Renault Megane (1, Classic, Coach, Scenic) Příčná ramena

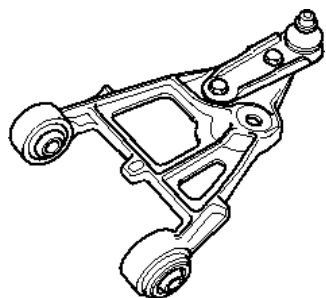
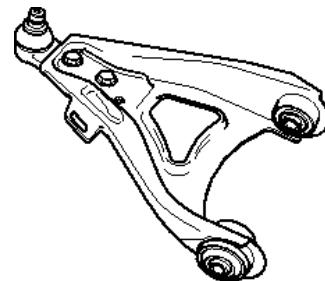
Firma Renault změnila u výše uvedených vozidel konstrukci příčných ramen. Stávající příčná ramena z šedé litiny byla nahrazena ocelovými rameny. Aby byla splněna specifikace výrobce vozidel, přešla firma TRW také na ocelová ramena. JTC334 a JTC335 byla nahrazena JTC1113 a JTC1114. Současně s tím se mění také provedení nosných kloubů z JBJ603 na JBJ761.

JTC334 nahrazen JTC1113

JTC335 nahrazen JTC1114

Vyměňte zásadně obě příčná ramena - JTC1113 a JTC1114 včetně nosného kloubu JBJ761. Stabilizátor a upevňovací díly se musí také vyměnit. Po výměně se musí provést proměření geometrie náprav. Navíc je třeba přesně dodržet všechny údaje výrobce vozidel týkající se výměny příčných ramen a nosných kloubů!

JBJ603 nahrazen JBJ761

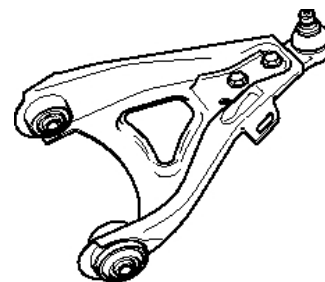
Nová příčná ramena se smí montovat pouze ve spojení s novou verzí nosných kloubů! Při výměně příčných ramen je třeba provést následující práce:
